# VORPRÜFBERICHT

## STÄDTEBAULICH - HOCHBAULICHES GUTACHTERVERFAHREN

### GARSTEDTER DREIECK OST

ausgelobt durch:  
Stadt Norderstedt  
Amt für Stadtentwicklung, Umwelt und Verkehr  
Rathausallee 50  
22846 Norderstedt

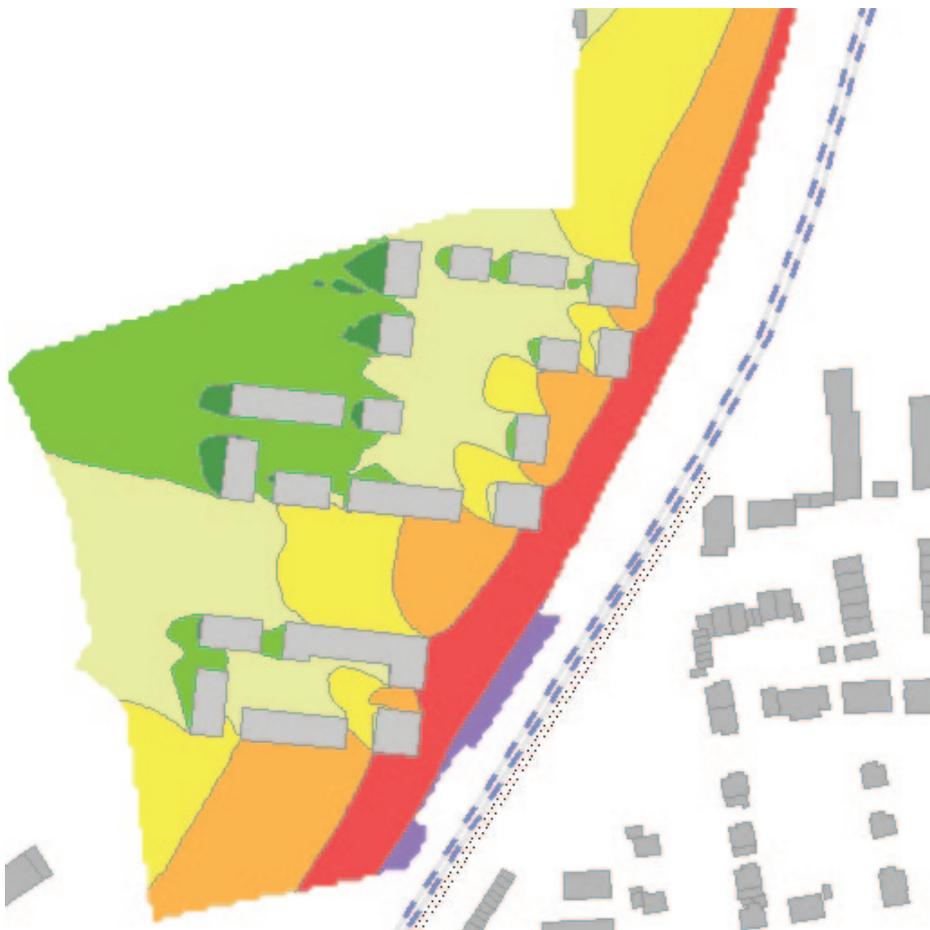
Ungünstig ist die hohe Anzahl von Geschossen und damit Wohneinheiten für die südöstlichen „Kopfgebäude“ des Birkenhofs und Eschenhofs, da diesen Gebäuden eine klare lärmabgewandte Gebäudeseite fehlt.

In den quadratischen „Kopfgebäuden“ ist kein Durchwohnen möglich.

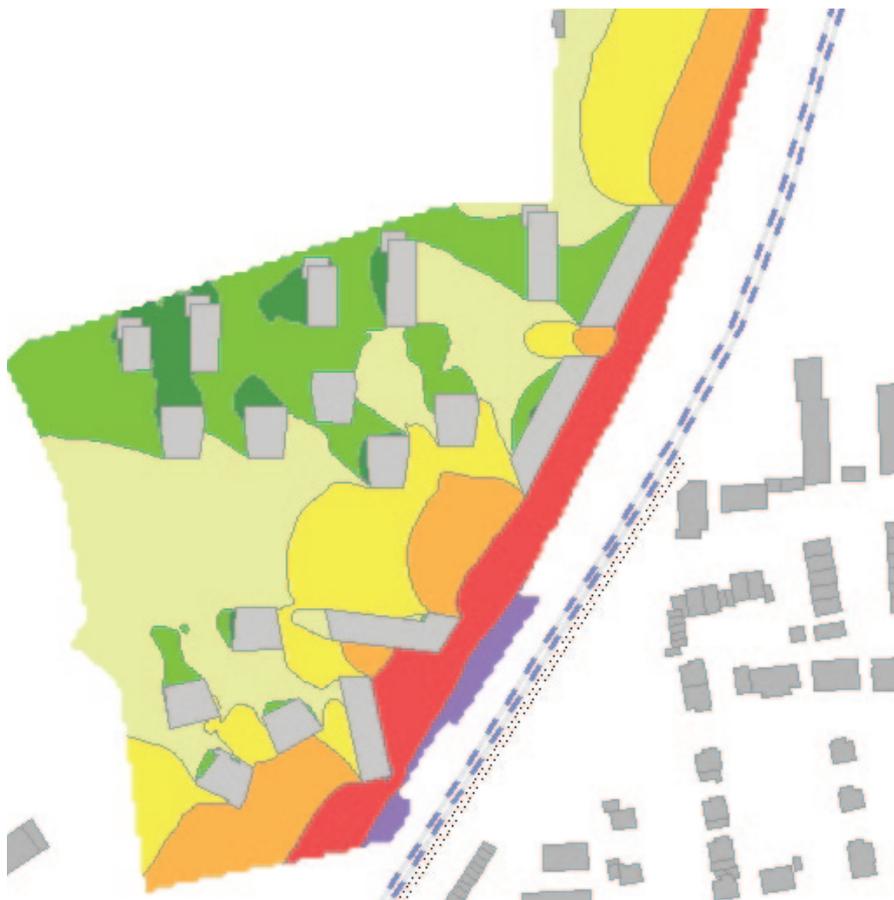
Gut gelöst im nördlichen Teil: Abschirmung durch bahnparallele Baukörper mit einer ruhigen Gebäudeseite nach Westen (Außenwohnbereiche). Im südlichen Teil ist die Anordnung der beiden Gebäude um den zentralen Platz am Bahnhof weniger günstig, da keine klar lärmabgewandten Gebäudeseiten geschaffen werden.

Gebäuderiegel an der U-Bahn zum Durchwohnen geeignet. Verglaste Loggien vorgesehen.

Grundriss Tiefgarage

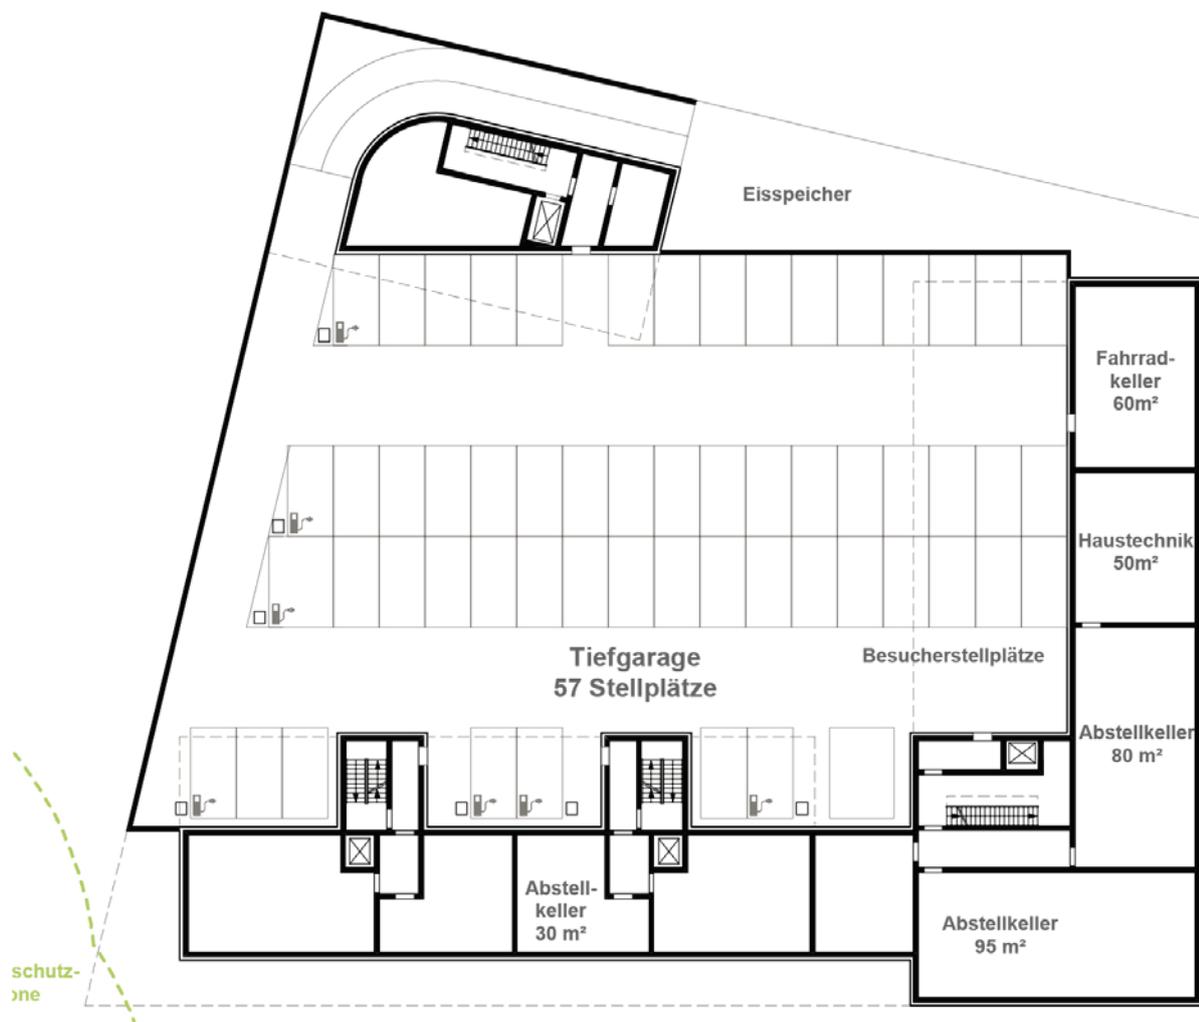
o TG Hof 3: 56 Stellplätze davon 7 mit Ladestation für E-Mobilität /  
keine Trennung zwischen Besucherstellplätzen und privaten St / kein  
Konzept für Car Sharing / Fahrradkeller 60 m<sup>2</sup>

**Stellplatzschlüssel erreicht (42 WE / 56 St privat und  
Besucher / +5)** (beispielhaft nachgewiesen)

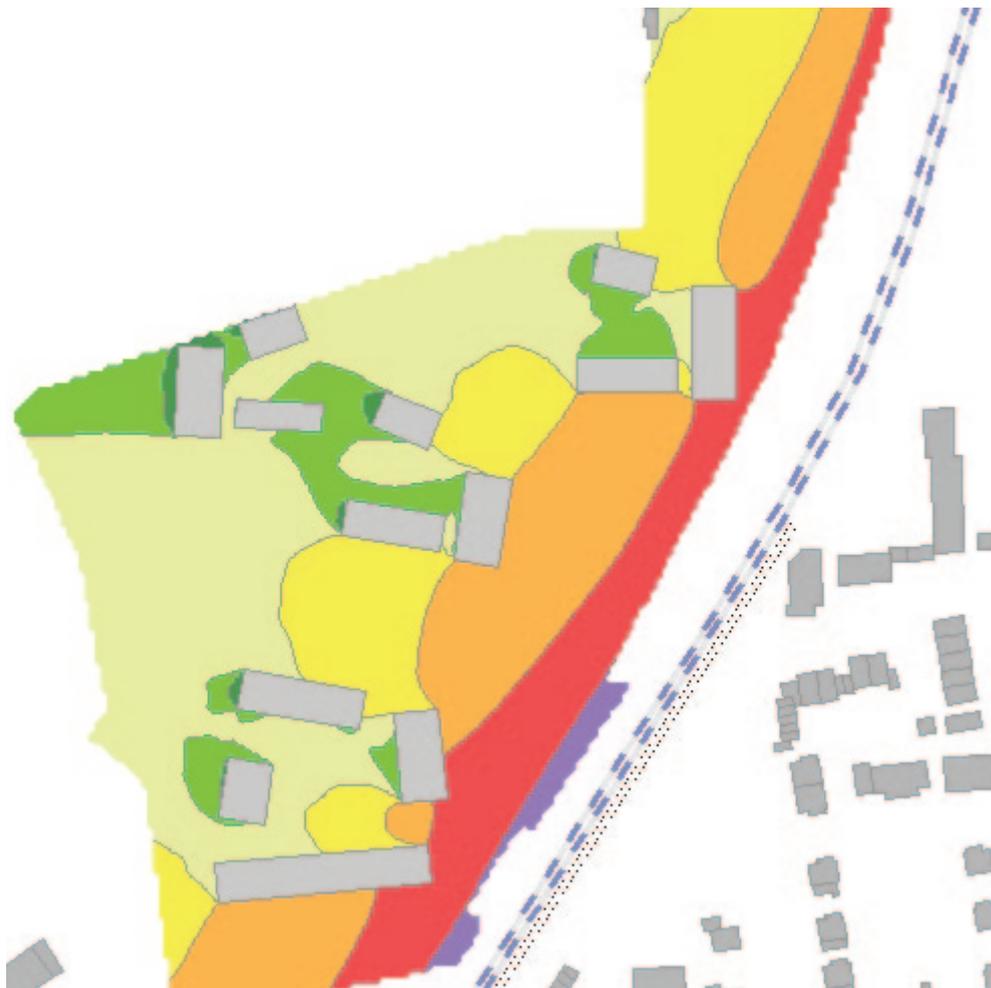
Gut gelöst im nördlichen Teil durch Anordnung der Baukörper. Für die drei nördlichen Höfe wird ein lärmgeschützter Innenhofbereich geschaffen. Im südlichen Teil mehr Schalleinstrahlung in den Innenhof. Der Schall strahlt weiter in das Gebiet ein als bei den anderen Entwürfen, dafür gibt es aber auch weniger stark verlärmte („rote“) Fassaden

Durchwohnen überwiegend möglich. Sonst Loggien vorgesehen.
